ANALYSE DE LA DEMANDE DE COMPLEMENTS AU DAE – MARS 2026

PORT DE CHERBOURG – EXTENSION DU QUAI DES FLAMANDS NORD

18 mars 2026

FIGURE 1 : PLAN D'ÉCHANTILLONNAGE DES SÉDIMENTS ET DU BENTHOS DE LA ZONE À DRAGUER, INCLUANT LES NOUVELLES STATIONS DE RÉFÉRENCE

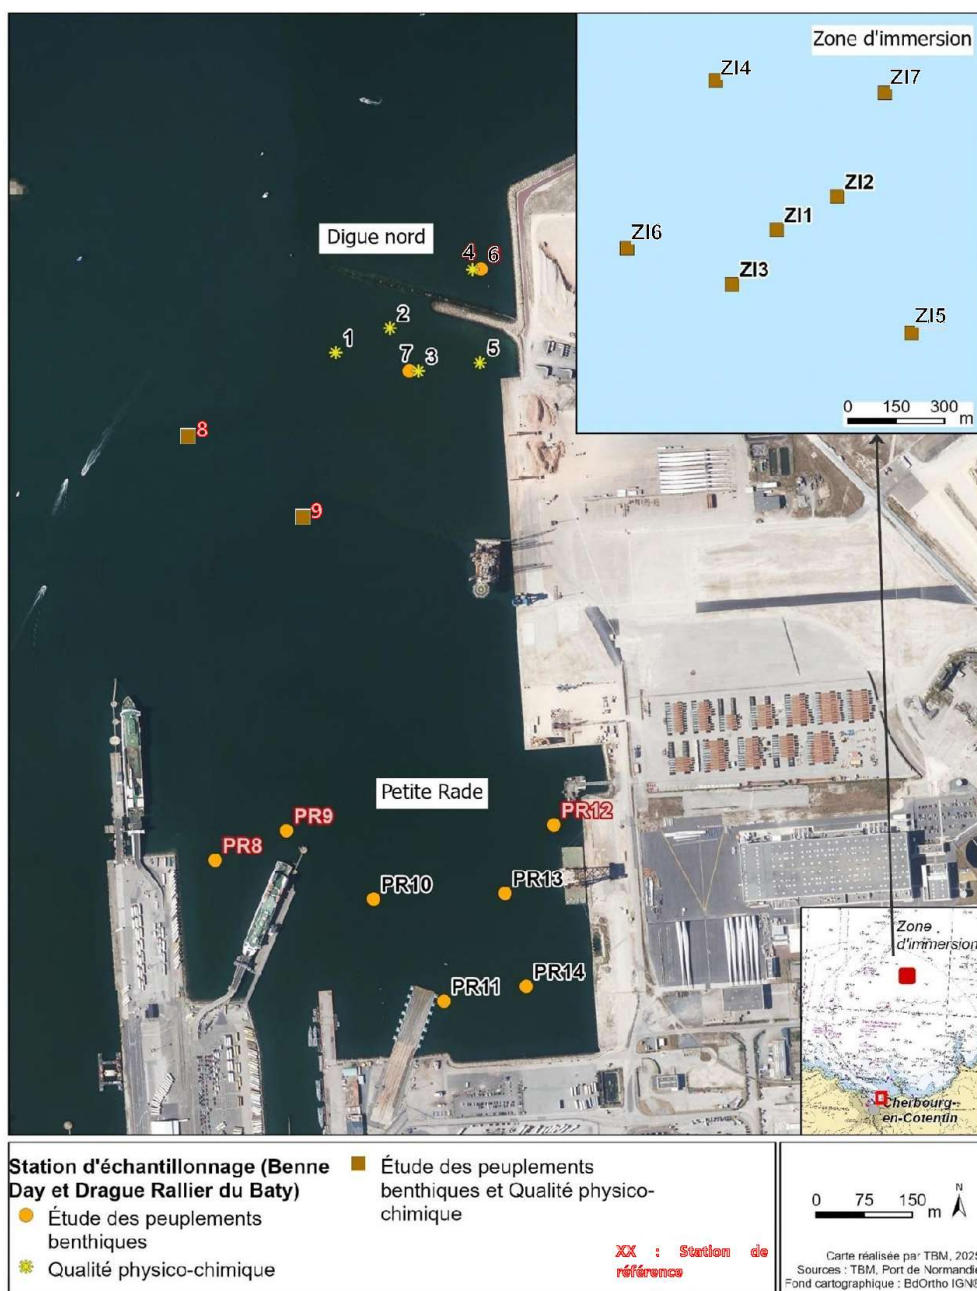
Établissement des points de référence pour le suivi des habitats benthiques : les points de référence présentés dans l'étude d'impact sont situés dans la zone d'influence des travaux de déconstruction/reconstruction de la digue. Il convient donc de prévoir d'autres points de référence pour le suivi des opérations sur les zones à draguer et de les localiser précisément sur une carte. Ceci est également valable pour la zone d'immersion pour laquelle il est attendu une carte localisant les stations de référence et les stations de suivis..

La remarque est justifiée. Pour la rade de Cherbourg, les « Vases infralittorales à *Melinna palmata* avec *Magelona sp.* et *Thyasira spp* » ne sont pas présentes en continuité plus au nord, en grande rade. Aussi, les stations de référence, dénommées 8 et 9, sont-elles positionnées en petite rade (voir figure suivante).

FIGURE 176 : PROPAGATION SONORE DES ACTIVITES DE DRAGAGE ET DE MINAGE

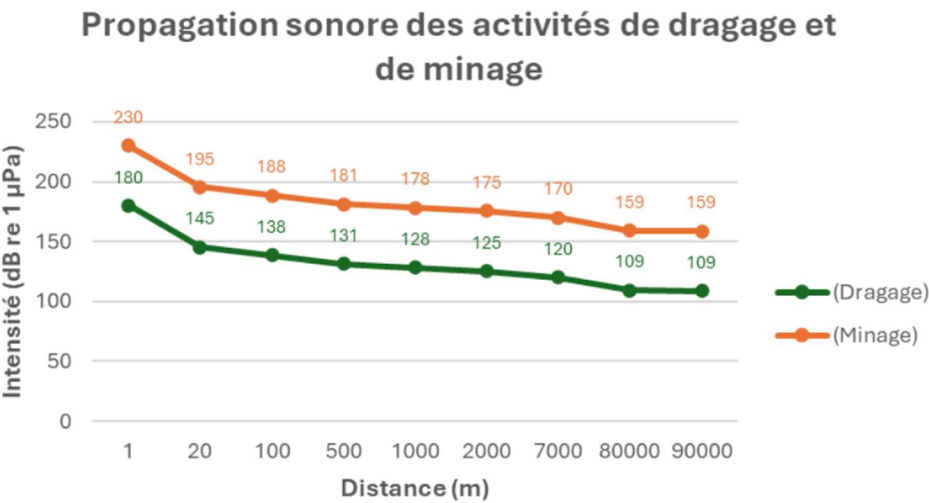
L'état des lieux et l'analyse des incidences du projet est à compléter/amender de la prise en compte des travaux suivants réalisés à une échelle plus fine que les données utilisées dans l'étude d'impact :

Les intensités acoustiques dues au dragage sont présentées dans l'EI au § 7.2.2.5.3. Elles sont rappelées ci-dessous en fonction de l'éloignement à la source de bruit (figure extraite de l'EI).

Les valeurs d'intensité acoustique sous-marine dues au dragage sont à comparer avec les seuils d'effets temporaires et permanents sur les poissons (source : NFMS, 2025⁶) des bruits continus. Ils sont présentés dans le tableau suivant.

L'intensité à la source pour le dragage est de 180 dB re 1 µPa, c'est-à-dire à un mètre. L'intensité acoustique due au dragage, compte tenu du phénomène naturel d'atténuation, n'est plus que de 150 dB re 1 µPa à 7 m

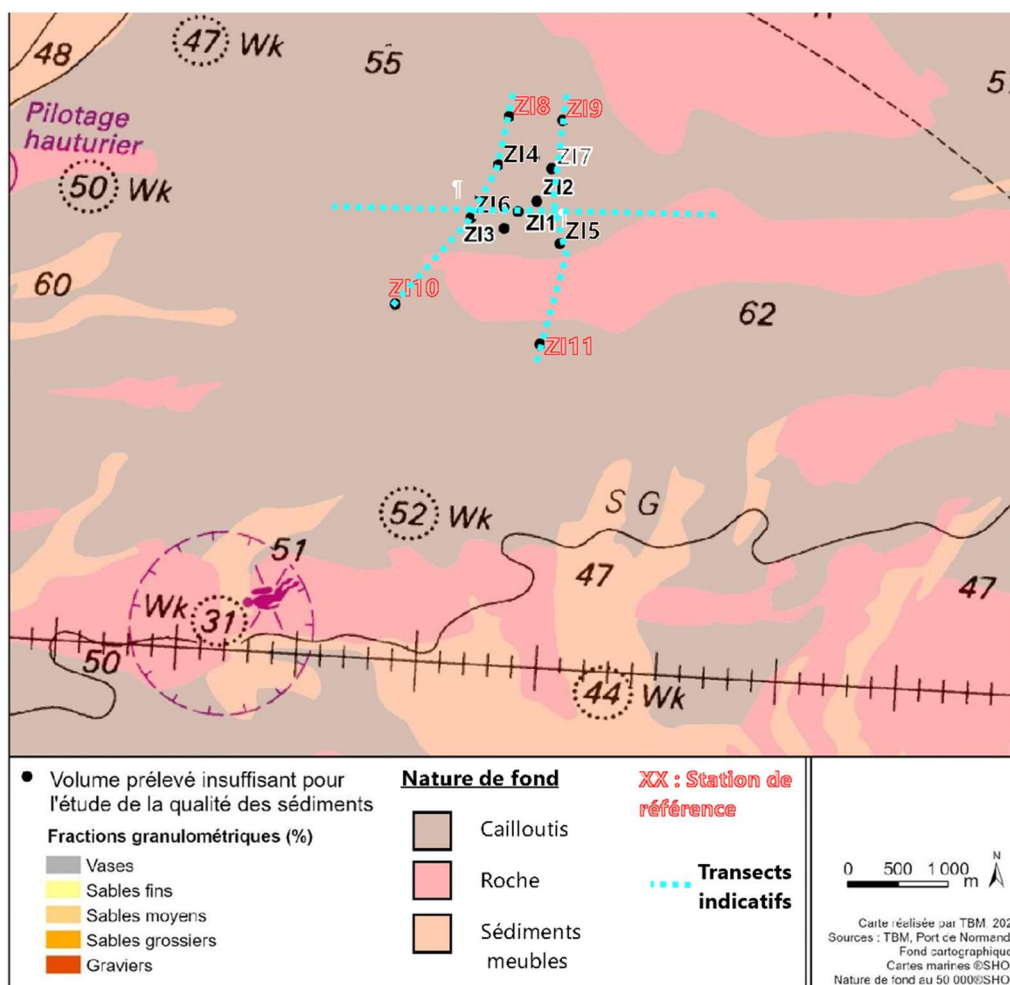
L'indicateur de suivi proposé (actuellement limité à 400 m autour de la zone d'immersion) ne permet pas de répondre à l'objectif de vérifier l'absence de dépôt de MES sur les secteurs à enjeux du littoral.

Pour tenir compte de cette remarque, ainsi que d'une autre sur l'état initial des habitats marins (plus loin dans ce document) et d'une remarque de la MRAe.

Plusieurs mesures de suivi dédiées à la zone d'immersion (qualité du milieu biologique et effets de l'immersion) sont proposées.

Calendrier de réalisation (mois favorable) : Avant et après la première phase d'immersion pour le ROV Pendant la première campagne d'immersion pour le suivi du panache turbide	
 Localisation de la mesure	
Sur la zone d'immersion (voir figure ci-dessus)	
 Illustrations
